# RAPPORT

# Dossier CMS

## Modification du balisage de la passe d'entrée du Bassin d'Arcachon

Direction interrégionale de la mer – Sud-Atlantique

**Carte n° 3 : zoom est sur fond bathymétrique (de 5N à 8N) - proposition modification + positions actuelles des bouées (réalisation DDTM33 / SML) – hors position modifiée ATT ARC**

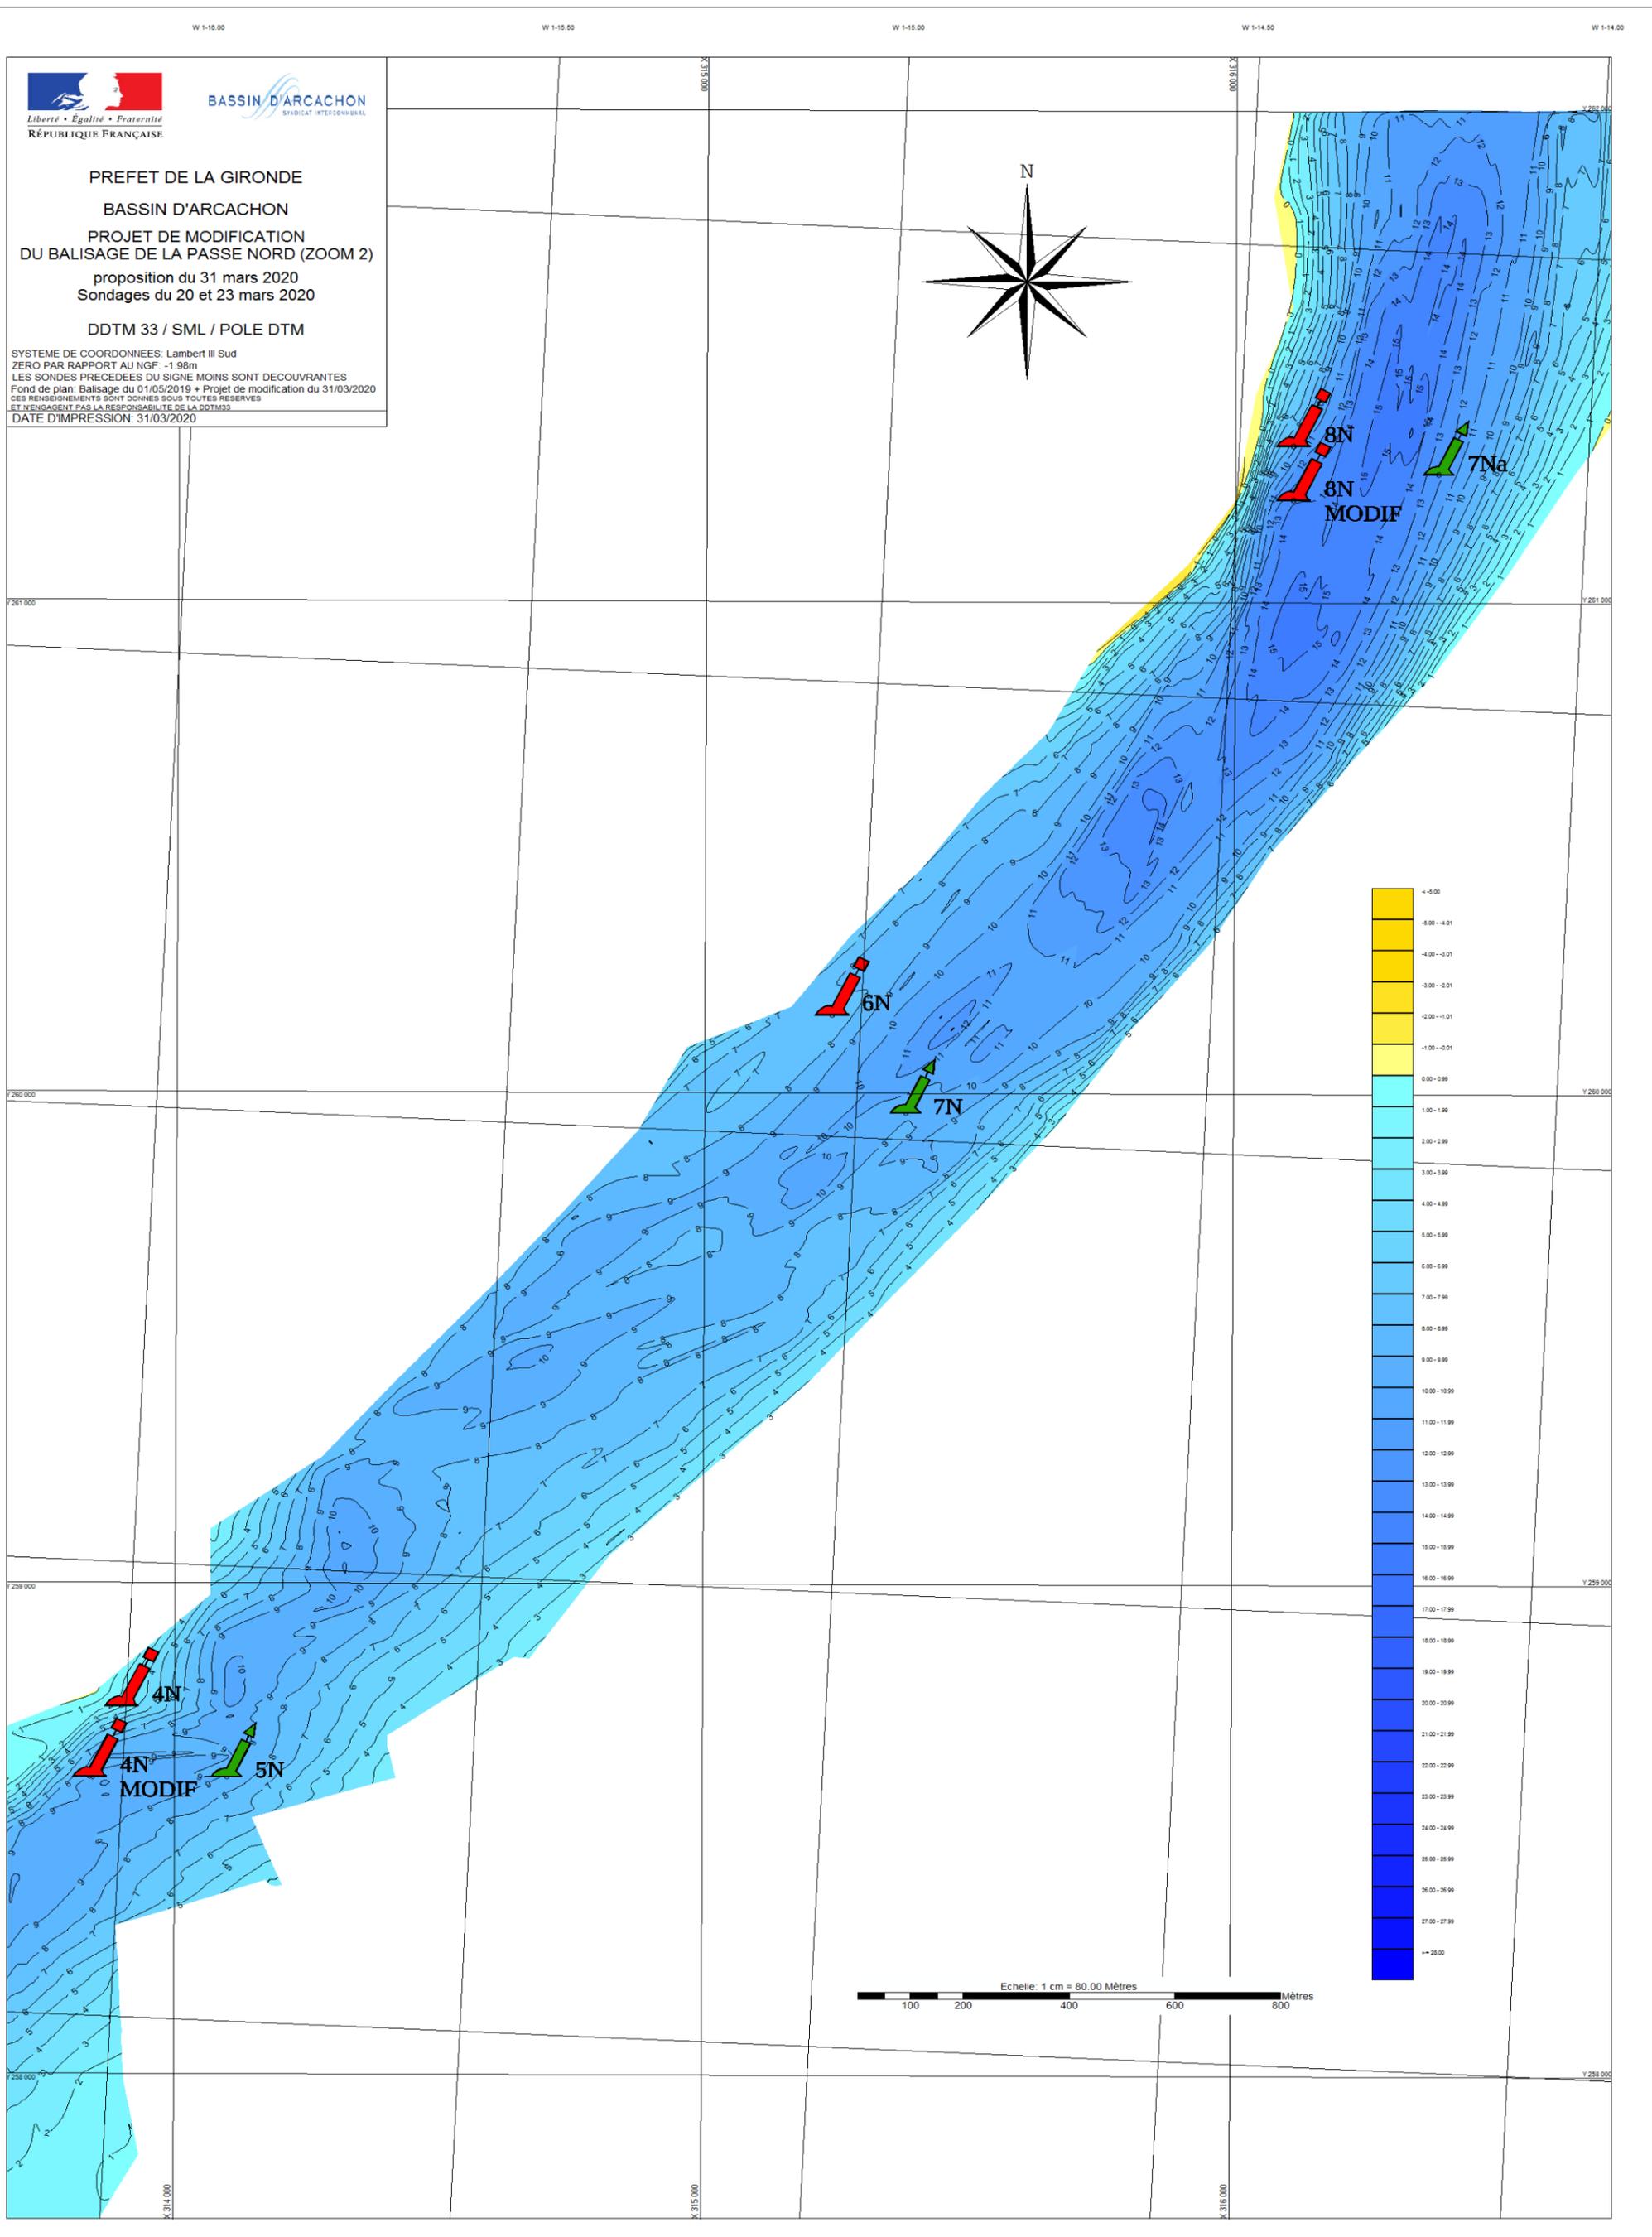
**Carte n° 3 :** zoom est sur fond bathymétrique (de 5N à 8N) - proposition modification + positions actuelles des bouées (*réalisation DDTM33 / SML*) – A noter que la carte ne prend pas en compte le positionnement modifié de la bouée d'atterrissage

Carte n° 4 : vue générale sur fond de cartographie marine SHOM – proposition de modification de la passe (réalisation DIRMSA / Phares et Balises)

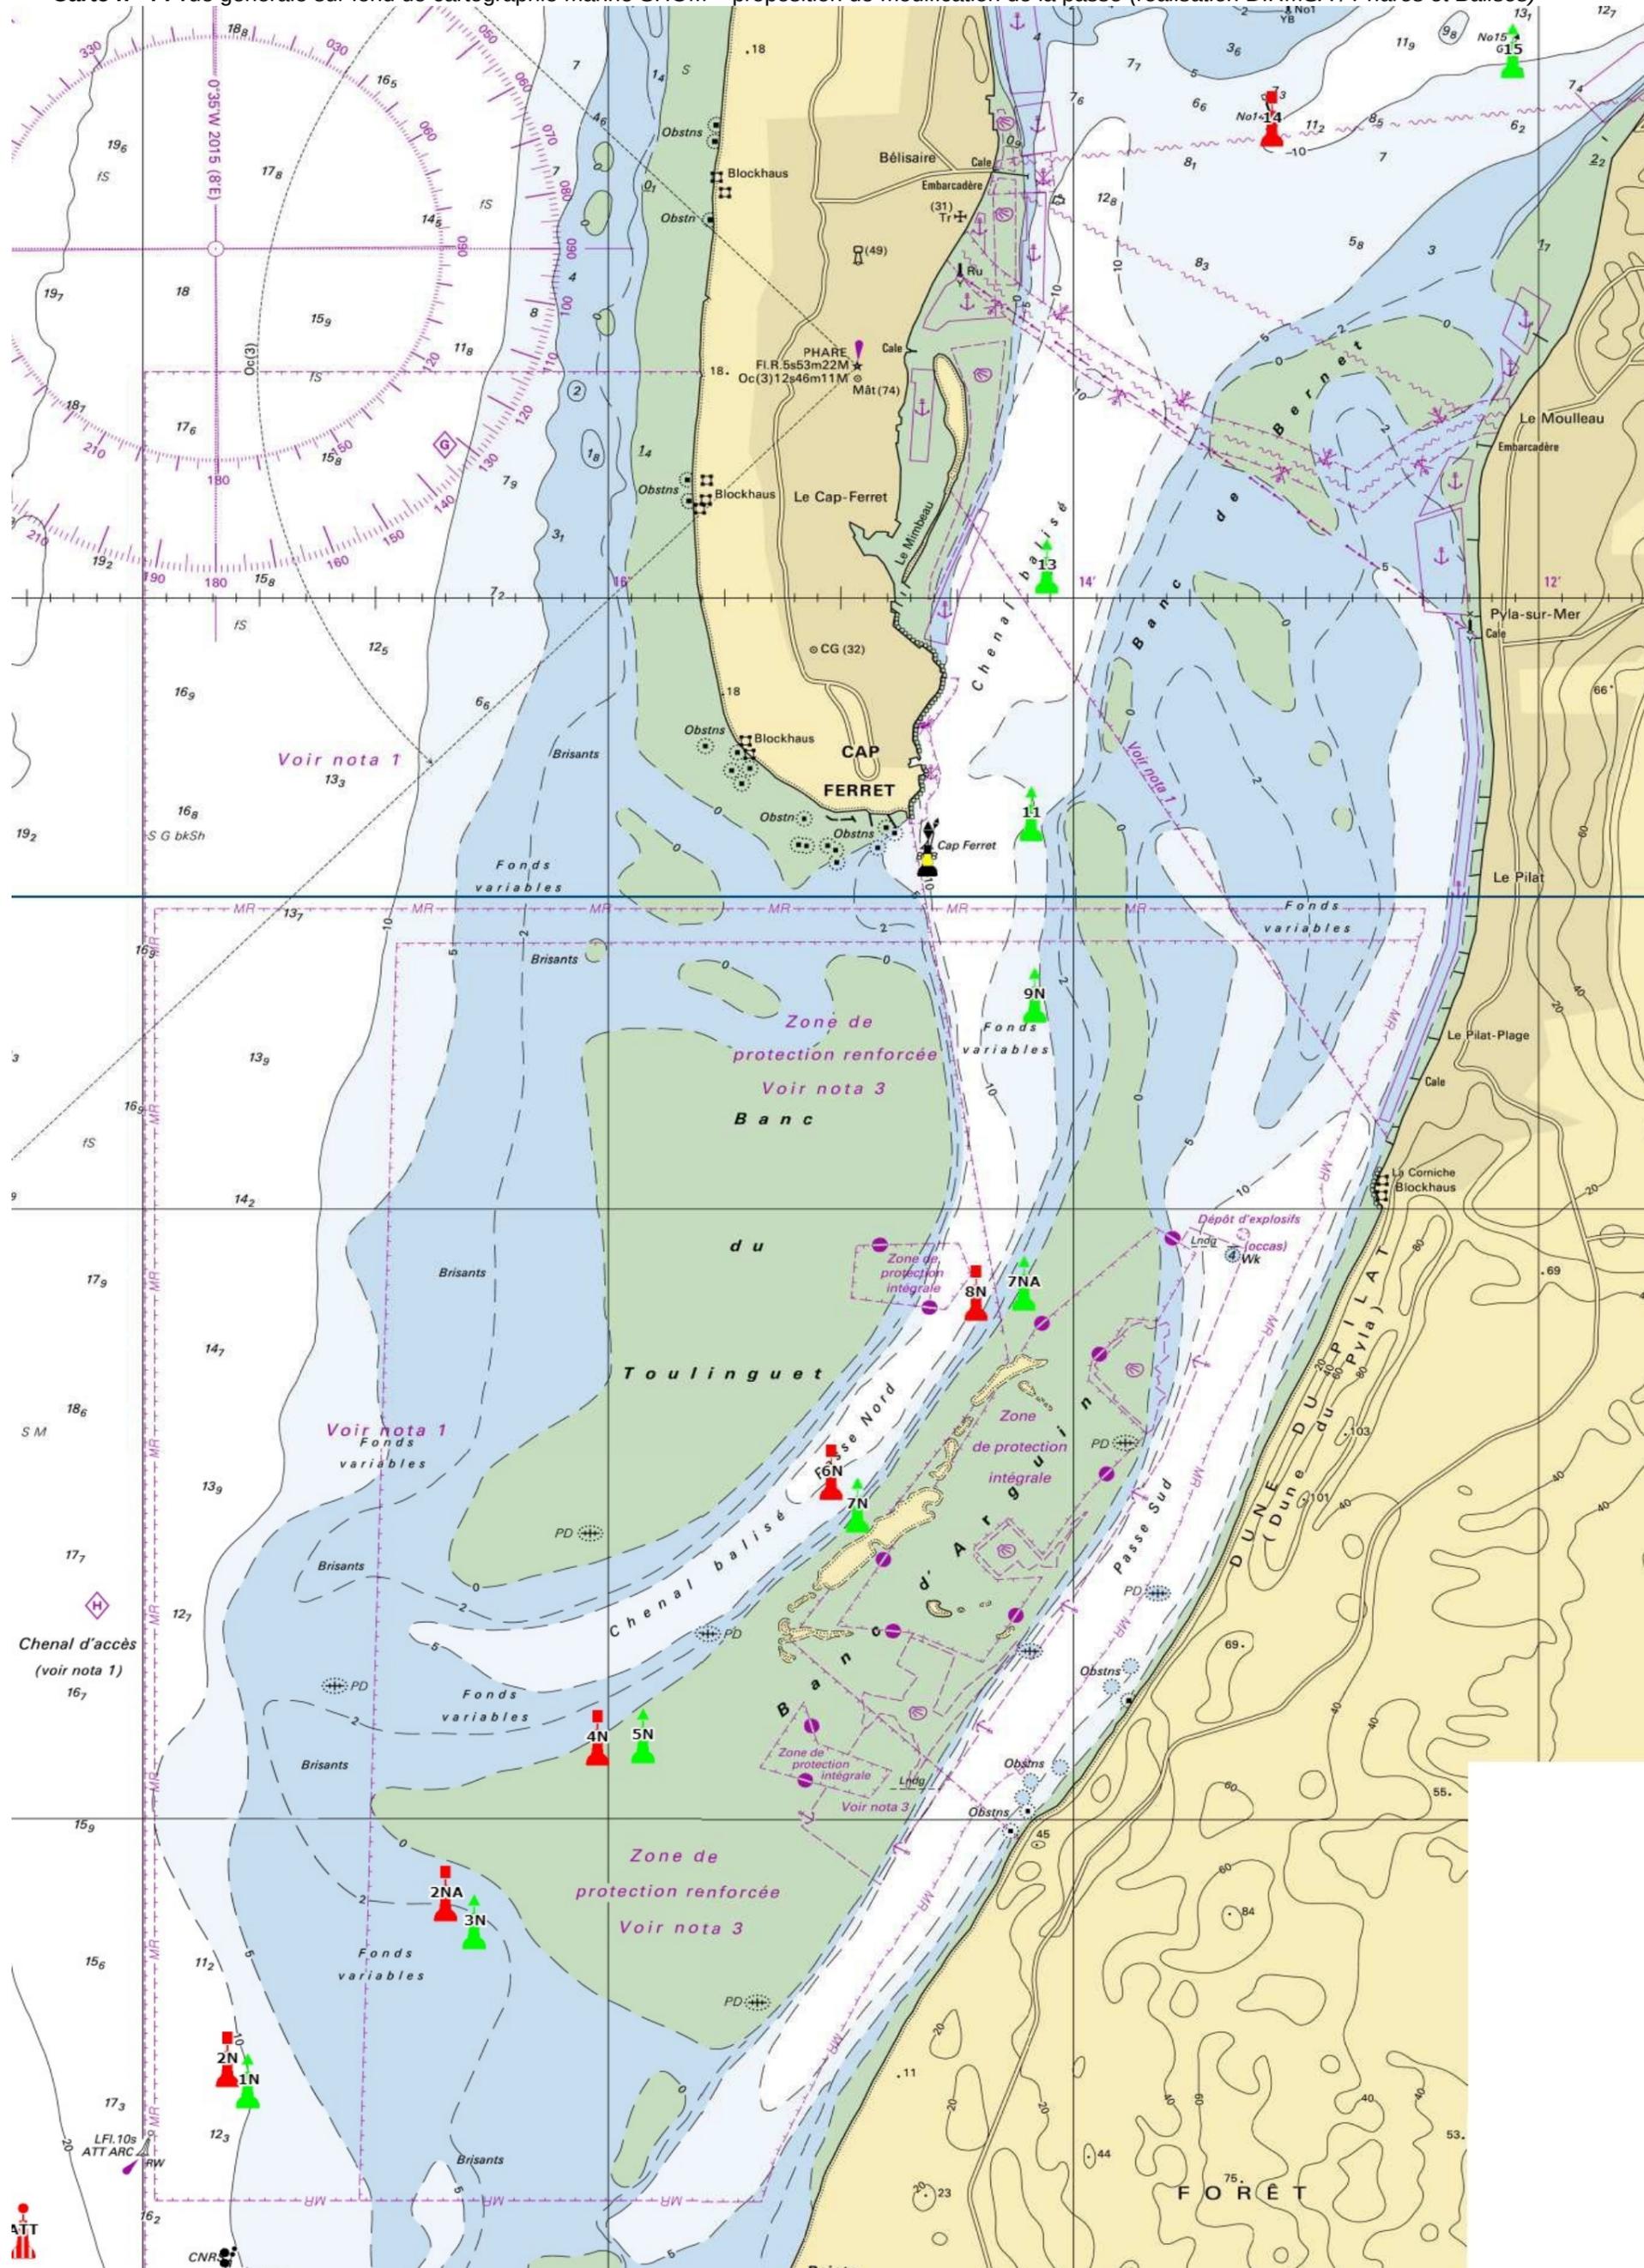
**Carte n° 4 :** vue générale sur fond de cartographie marine SHOM – proposition de modification de la passe et du positionnement de la bouée d'atterrissage (*réalisation DIRMSA / Phares et Balises*)
